Comune di Campi Bisenzio

Novembre 2013	Oggetto SCHEMA MODIFICATA	Scala -
Titolo VARIANTE al RUC per INTEGRAZIONE della SCHEMA 4.3 della NORMATIVA TECNICA DI ATTUAZIONE del REGOLAMENTO URBANISTICO COMUNALE		
Responsabile del Procedimento Arch. Letizia Nieri		Progettista Arch. Antonella Bucciarelli
Adozione: Delibera C.C. n° _____		Approvazione: Delibera C.C.n° _____

SCHEDA MODIFICATA

SCHEDA n°: 4.3 TAVOLA n°: 3 e 7

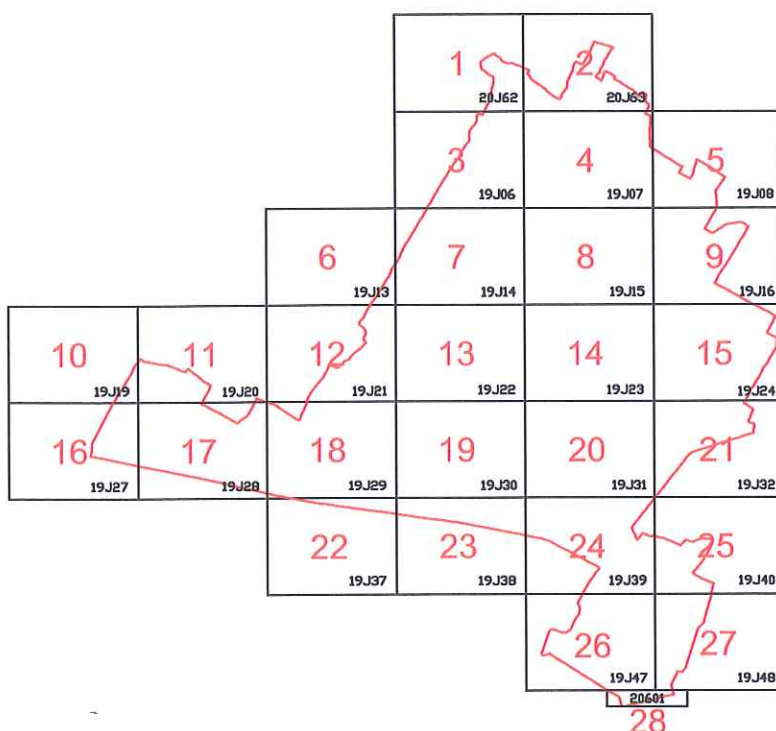
TIPOLOGIA: Nuova zona industriale, viabilità, parcheggi, verde di rispetto

PROBLEMATICHE IDRAULICHE ATTUALI: L'analisi idraulica del Bisenzio non individua, allo stato attuale, fenomeni di esondazione che interessano l'area. Il Vingone-Lupo non risulta in sicurezza idraulica per piene con tempo di ritorno duecentennale

PERICOLOSITA' IDRAULICA: L'area ricade in pericolosità 3a

PERICOLOSITA' GEOLOGICA: Classe 3a

FATTIBILITA': Classe 3

NOTE: È necessario realizzare l'opera di laminazione CE VL (tav. 10-15 del P.S.- vd. intervento 4.25) e conseguire la messa in sicurezza nei confronti delle piene duecentennali del T. Vingone. Uno studio affronterà le problematiche idrauliche specifiche dell'area, in particolare da un punto di vista del reticolo minore e del sistema fognario, assumendo nel caso i necessari accorgimenti. Per quanto riguarda le problematiche derivanti dalle acque basse si terrà conto dell'incremento di impermeabilizzazione. L'autocontenimento verrà effettuato invasando il volume nella zona AC4 (tav. 10-15 del P.S.) e nel fosso di guardia del "ring" oppure nell'area di laminazione CE VL. L'agibilità degli edifici è legata al collaudo delle opere idrauliche sul T. Vingone-Lupo ed al completamento delle opere di autocontenimento. È necessaria una campagna geognostica mirata all'individuazione di livelli di terreno potenzialmente cedevoli, in particolare in caso di sisma. Si ricorda infine che a norma dell'art. 78 comma b) del PIT "nuovi spazi pubblici e privati destinati a piazzali, parcheggi e viabilità pedonale o meccanizzata, devono essere realizzati con modalità costruttive che consentano l'infiltrazione o la ritenzione anche temporanea delle acque."
